## Travaux d'extension/restructuration des Commissariats Centraux de Police de LA TSIÉMÉ (LOT 1) et de DJOUÉ (LOT 2) EN République du Congo, Brazzaville.

### REPONSES AUX QUESTIONS POSEES PAR LES ENTREPRISES

**PROJET N° : NDICI-AFRICA/2022/438-737**

**MARCHÉ N° : COG1018PROFPO - CO - 05022025 - TRAVAUX TSIEMÉ ET DJOUÉ**

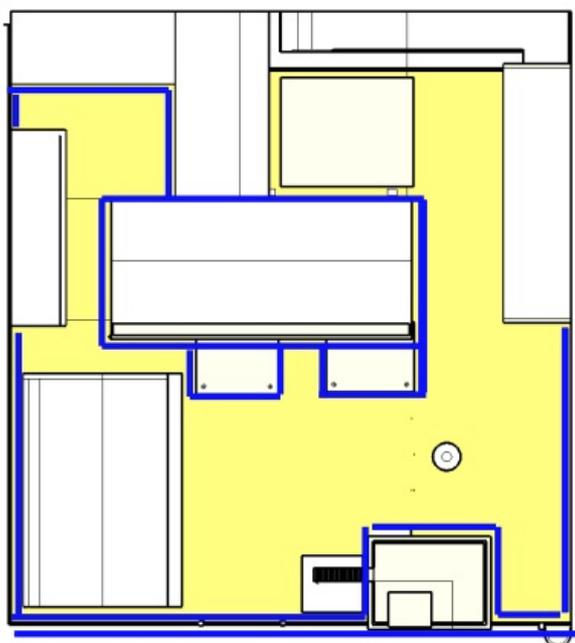
2.18 Le métré des menuiseries métalliques, bois et alu du bâtiment principal ne se rapprochent pas au vôtre.

Le marché est un marché global et forfaitaire. L'entreprise s'engage à réaliser toutes les prestations décrites dans le CCTP. L'entreprise, après vérification des métrés peut faire une décomposition, mais, la seule chose contractuelle sera le montant total de l'acte d'engagement du prix global et forfaitaire hors taxes.

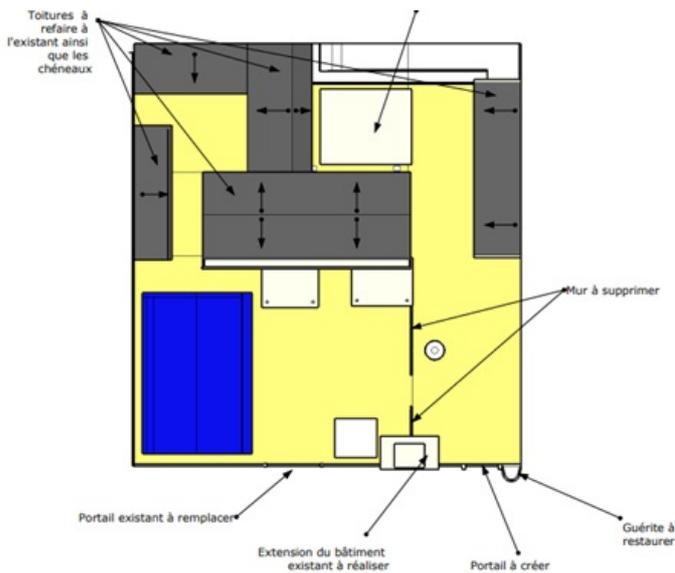
2.20 Une précision sur les toitures relative à la surface annoncée de 738m<sup>2</sup> a été demandée.

Document 01-001 Présentation Phase 3, page 22, il est mentionné :

Réhabilitation des toitures et aménagements intérieurs • Réfection des toitures identifiées sur le plan en gris, représentant environ 738 m<sup>2</sup> de bac acier, afin de remédier aux multiples fuites. Des réparations ciblées des boiseries de charpente seront également effectuées pour les sections trop vétustes

**La couverture du bâtiment CDUI est en bac acier, et fait partie des couvertures à changer, conformément au plan ci-dessous**

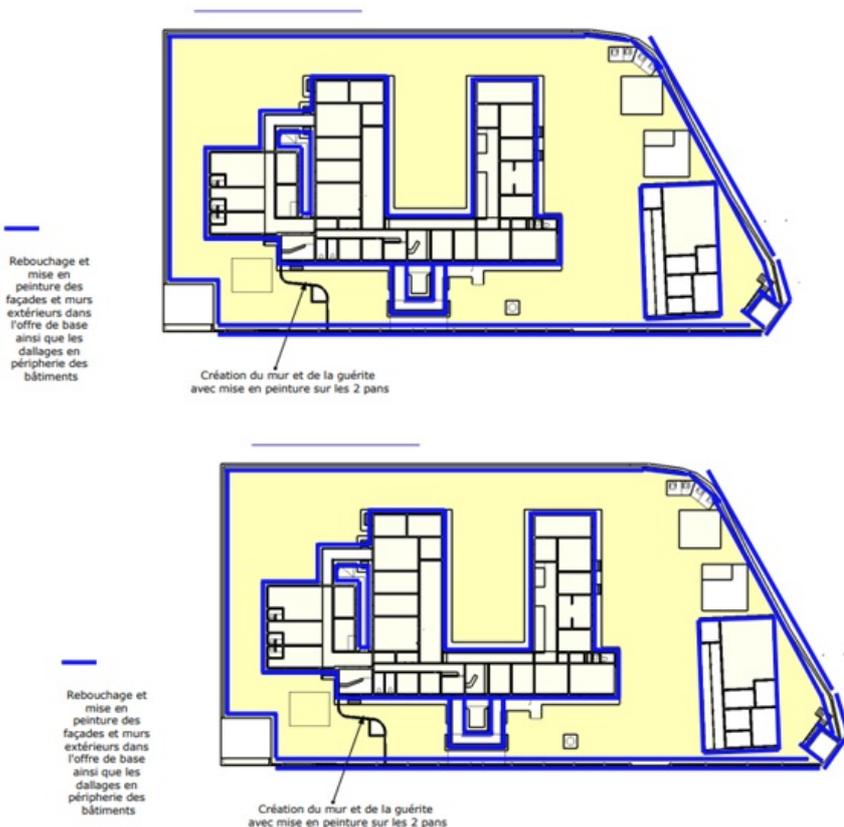
3.10 Qu'en est-il de la zone poché en vert entre le bureau de l'officier de permanence et les locaux PJ ?

Cette zone est un patio à ciel ouvert apportant un éclairage naturel aux locaux donnant sur cet espace.

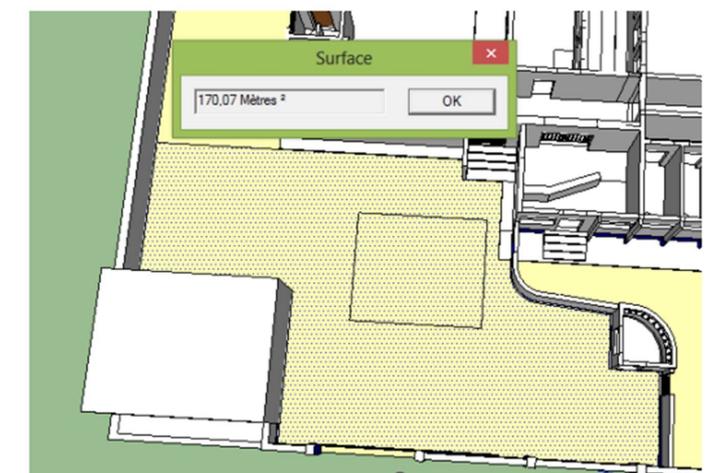
**Une précision sur les travaux relatifs au dallage devant la zone de sureté,**

Document 02-001 Présentation Phase 4, page 24 , il est mentionné en option :

- Option 3 : le dallage devant l'entrée de la zone de sureté devra être proposée en option. Cette surface est de 170 m<sup>2</sup>. Cf ci-dessous.
